**Emne:** Nedre Bergås bustadfelt: diverse spørsmål

Vi held no på å handsame planframleggjet for Nedre Bergås bustadfelt, og har nokre spørsmål i den samanheng. **Vi ber om ei tilbakemelding på punkta så raskt de har høve, gjerne i løpet av dagen i dag på det som måtte vere mogleg, og seinast innan måndag (26. sept) kl. 11.30.**

Utklipp frå kommuneplanen. Svart, tykk strek viser planavgrensing.

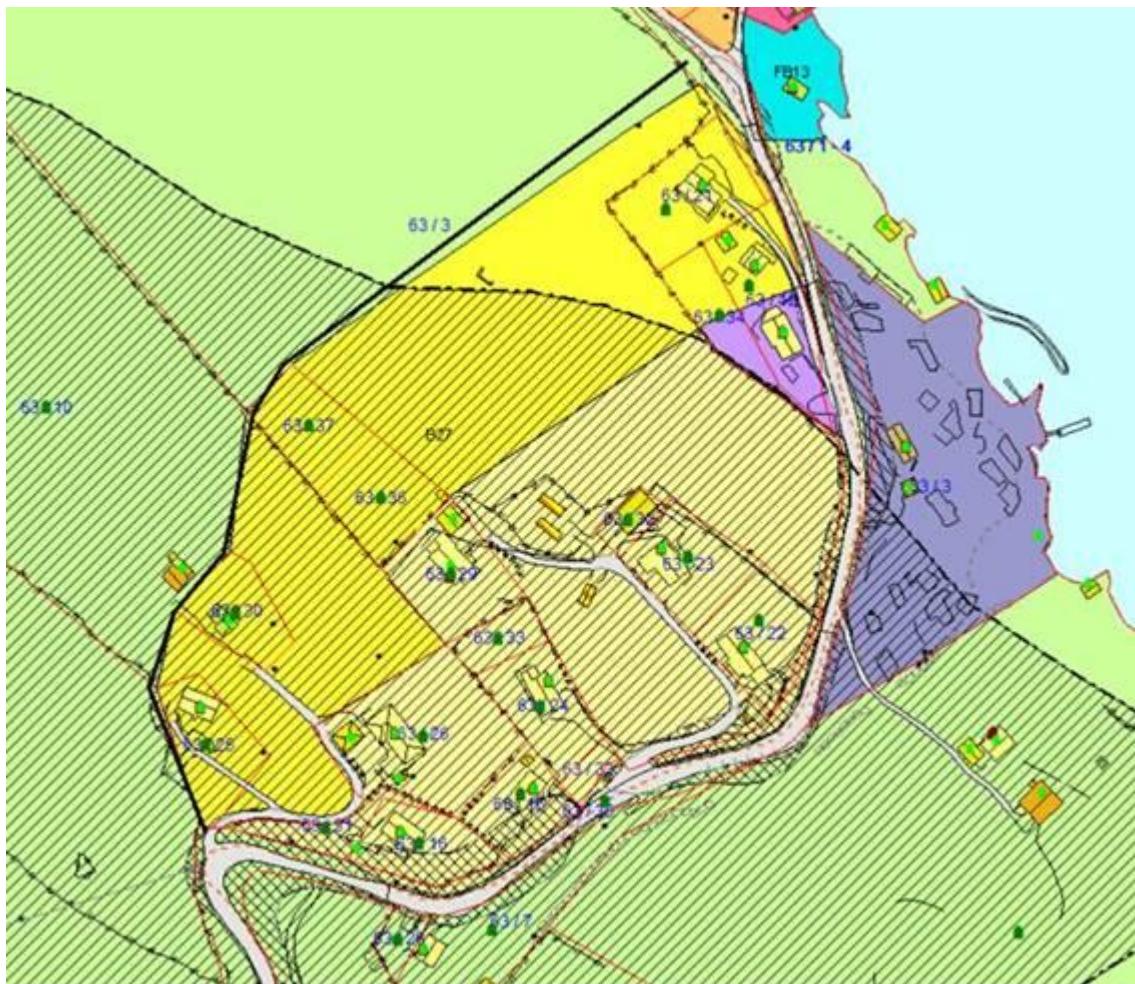
Reguleringsplangrensa går utanfor område avsett til bustadføremål i kpl og inn i LNF-område mot nord. Vi vil for ordens skuld informere om at eit planforslag i strid med overordna plan utløyser eit gebyrpunkt på kr. 37 900,- jf. punkt 7.3.2 g) i gebyrregulativet. Om de sjølv ønskjer å justere plangrensa slik at den ikkje er i strid med kommuneplanen, har de høve til å gjøre dette no.
